DŮLEŽITÉ BEZPEČNOSTNÍ UPOZORNĚNÍ PRO PRACOVISTĚ

PRODUKT: Apex™

FCO Ref: 200 01 407 036

Bezpečné připojení kolimátoru Apex™

Obrázek 1: Úchytky na připojovací destičce Apex™

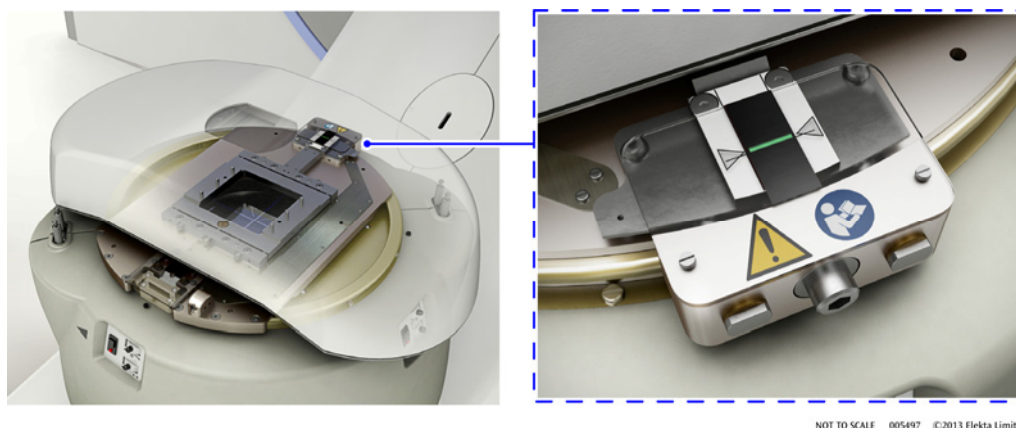
Proveďte zrakovou kontrolu tří úchytek připojovacích destiček kolimátoru Apex™ (viz **Obrázek 1**) v době instalace na hostitelský přístroj. S hostitelským přístrojem v úhlu gantry 180° a ozařovací hlavicí ve 270° zkontrolujte, že:

- Dvě připevněné úchytky připojovací destičky (nejdále od bubnu gantry) jsou pod kroužkem příslušenství.
- Když utáhnete šroub připojovací destičky mechanismu zámku kolimátoru Apex™ (nejblíže k bubnu gantry), je úchytka pod kroužkem příslušenství. Na montážní desce je vizuální indikátor, který bude červený, dokud nebude šroub dostatečně utažen. Je-li vizuální indikátor zelený, je kolimátor Apex™ správně připevněn (viz **Obrázek 2**).
